Controlebezoek - Periodiek [Hfst 6.5]

Verslagnummer:
31/09122025/54217/62046/1

Inspectie adres: Gentse Steenweg 8, Bus 5,
9300 Aalst (België)

Datum van de keuring: 09/12/2025

Elektrisch bord

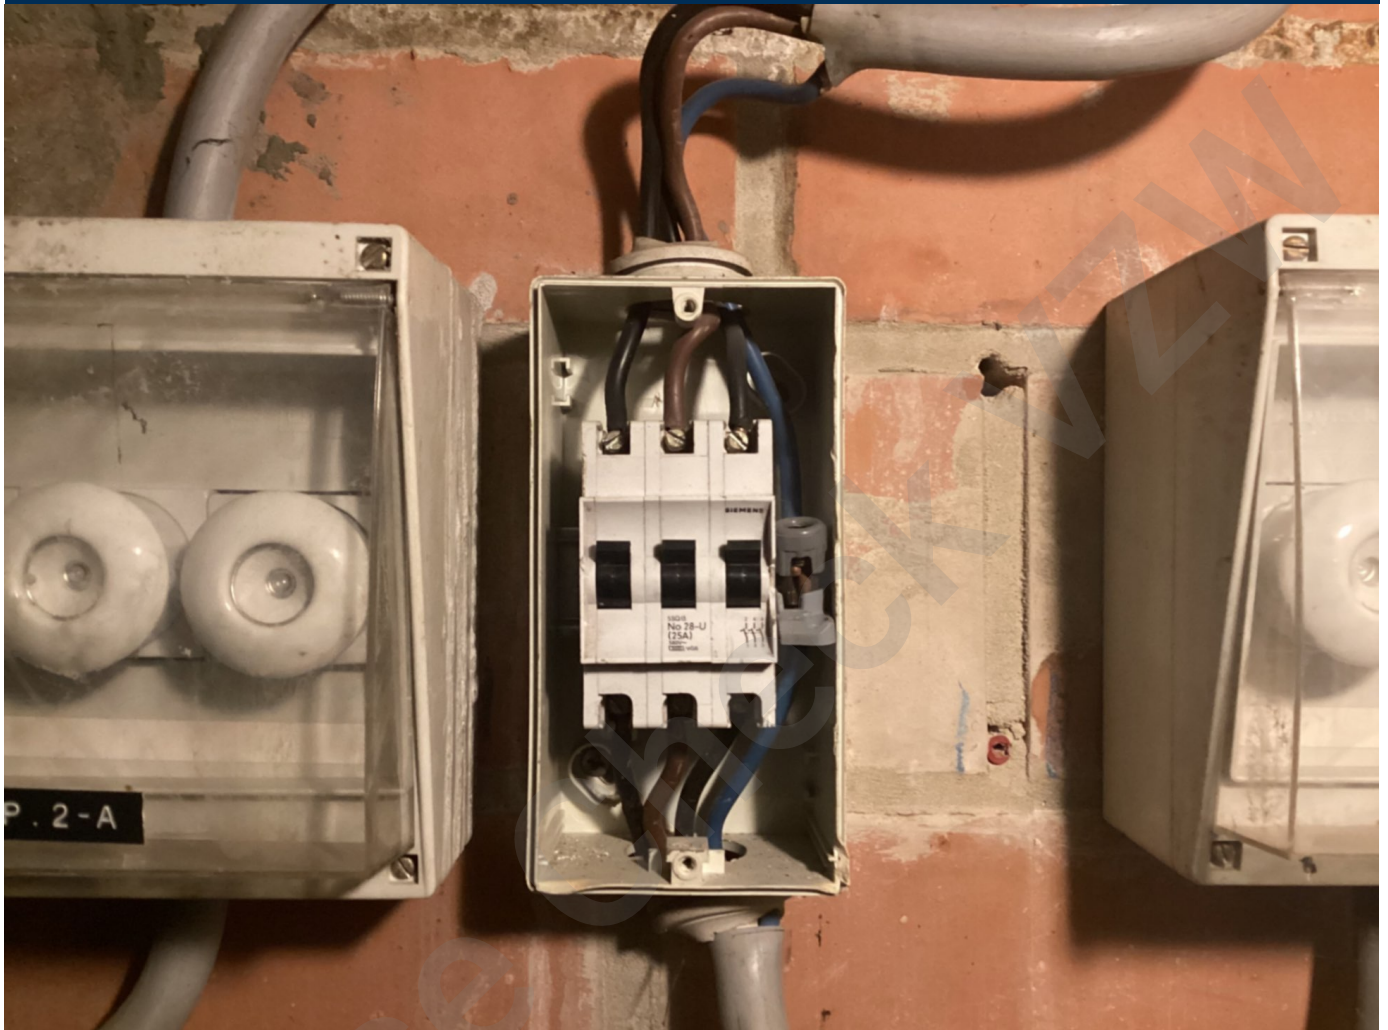
- Het verdeelbord is onvoldoende gemarkeerd. Individuele markering, voedingsspanning en/of gevarendriehoek ontbreken. - oAfd 3.1.3.3; Afd 9.4.1
- Het eendraadschema en situatieplan zijn niet aanwezig. - oAfd 3.1.2.1
- De soepele geleiders zijn niet voorzien van de nodige kabelschoenen. - oAfd 5.3.5.5.e
- De aarding van de stopcontacten zijn niet aangesloten op de aardingsgeleider. - oAfd 5.3.5.2.b
- Extra opmerking: O.a. Stopcontact aan deur inkom
- De kringen die de wasmachine, vaatwasmachine, droogkast voeden, zijn niet voorzien van een (zeer) hoog gevoelige differentieelstroombeschermingsinrichting. - oAfd 4.2.4.3.b
- Extra opmerking: O.a. wasmachine
- Er is geen differentieelstroombeschermingsinrichting geplaatst aan het begin van de installatie. - oAfd 4.2.4.3.b; oAfd 5.3.5.3
- De geleider(s) zijn niet ingevoerd door middel van geschikte invoerwartels - Afd. 5.2.6.1
